## スリムダクトRD 本体一部サイズ 仕様変更

配管化粧カバー スリムダクトRDの本体一部サイズを仕様変更することになりましたので、ご案内いたします。親桁を開く際に使用している「ブラケット」を改良いたします。

RDダクト構造図

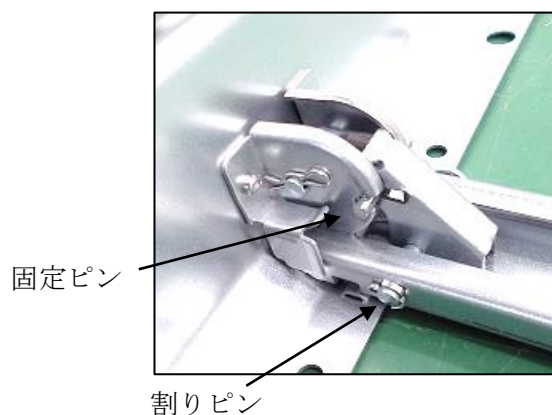
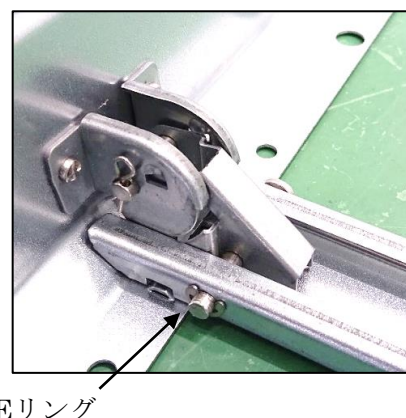
ブラケット(親桁と子桁をつなぐ箇所)の構造を下記のように変更いたします。

一度親桁を開ききると、再び閉じることができなくなりますのでご注意ください。
